ЗМІНА ГІДРОСТАНЦІЇ:

ЗМІНА В СТАНЦІЇ КЕРУВАННЯ:

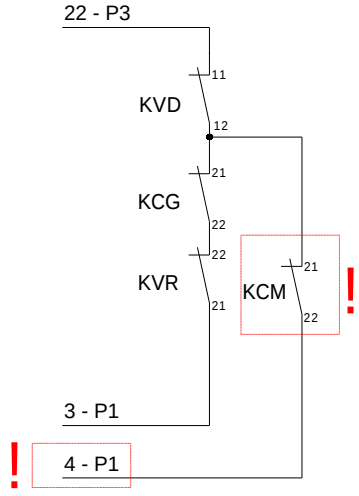
- Перевірте, що версія програмного забезпечення плати SMQ не нижча за версію 193.
- За допомогою консолі змініть такі параметри: о о
  - [10], Гідравлічний таймер: значення C, 2 с
  - [38], Функція входу клеми 4: значення C, Контроль
- Внесіть зміни, показані на наведених нижче схемах. Ці зміни слід внести в коло залиплого контактора та в коло керування клапаном.

ПРЯМИЙ ПУСК

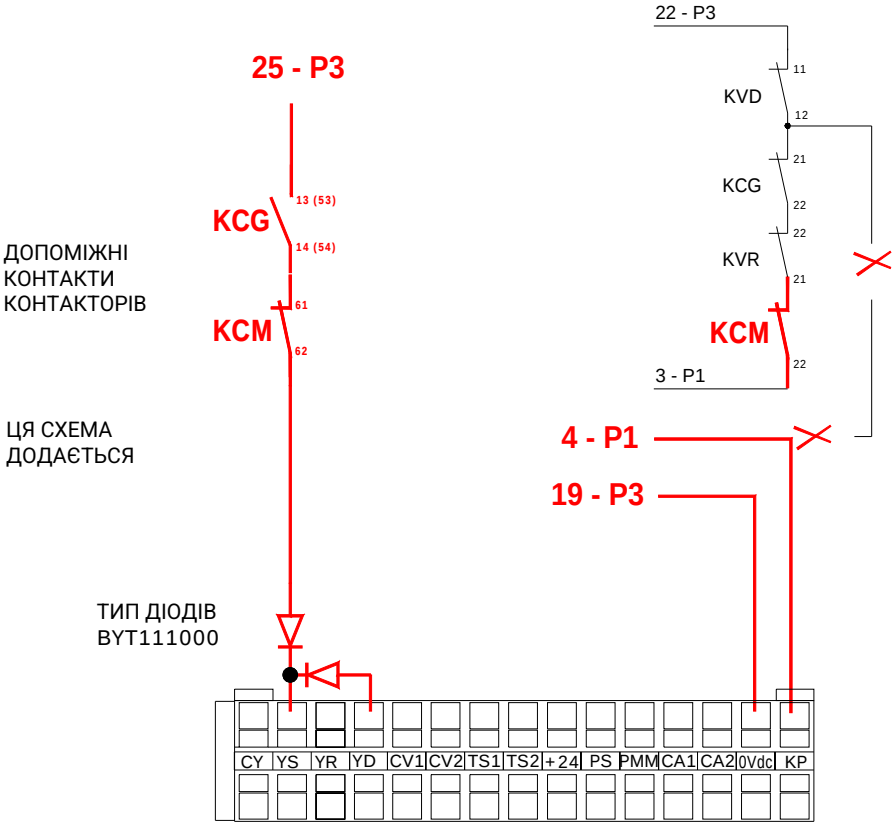
ЗМІНА ЗАЛЕЖИТЬ ВІД ТИПУ ПУСКУ:

НАЯВНА СХЕМА ПІДКЛЮЧЕННЯ

НЕОБХІДНА СХЕМА ПІДКЛЮЧЕННЯ

ПУСК ЗІРКА-ТРИКУТНИК

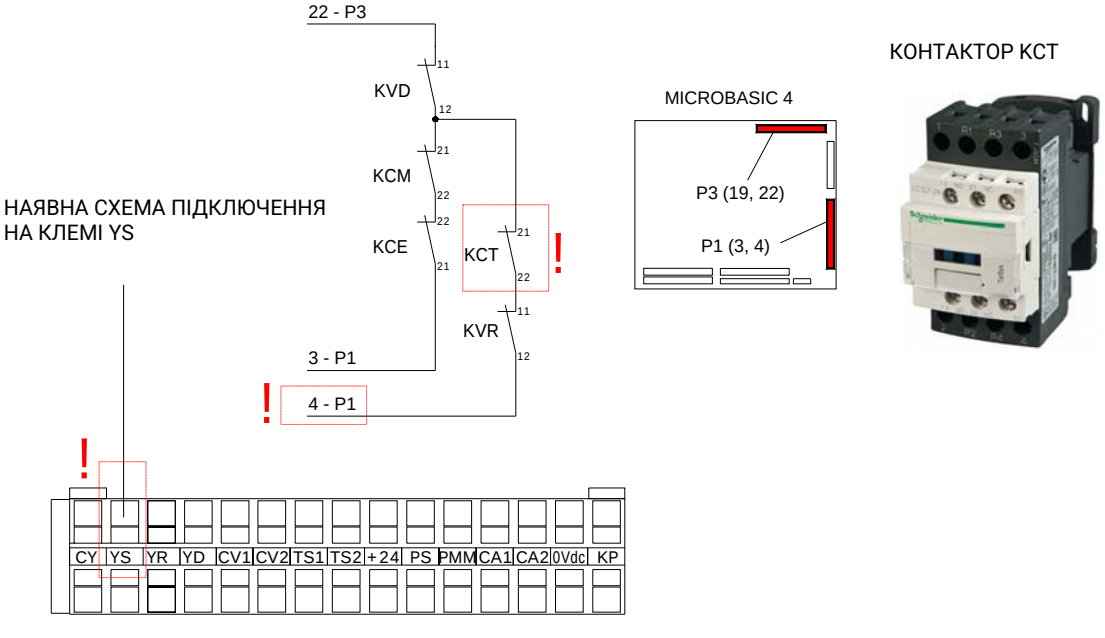
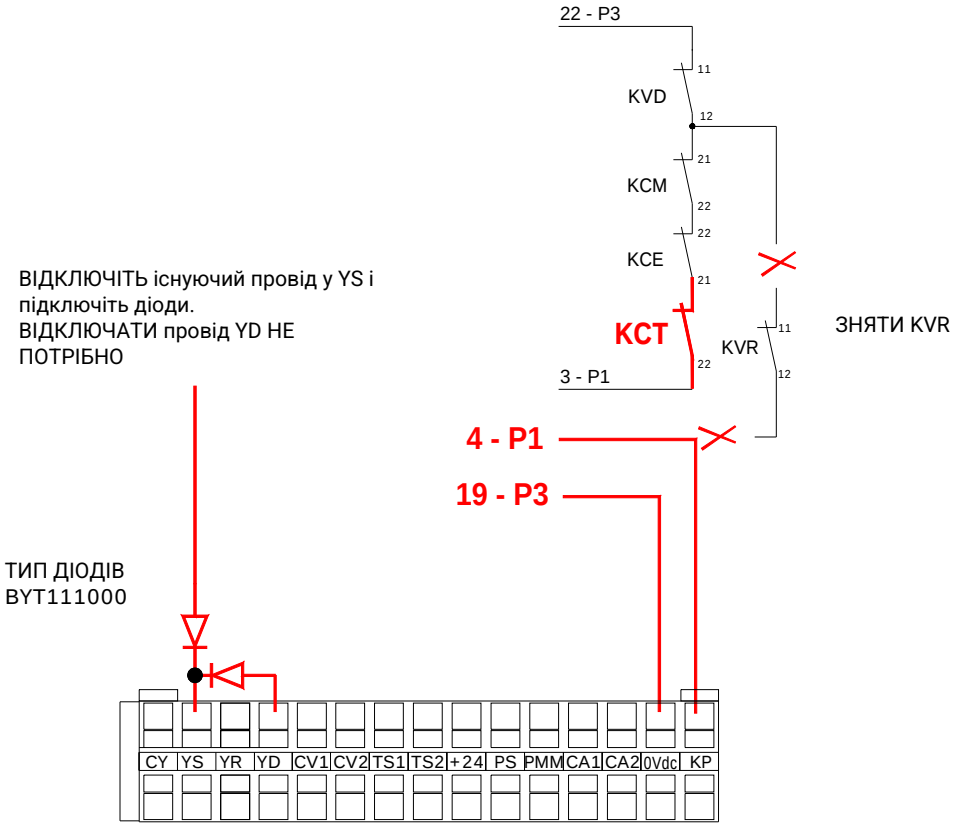
НАЯВНА СХЕМА ПІДКЛЮЧЕННЯ

НЕОБХІДНА СХЕМА ПІДКЛЮЧЕННЯ
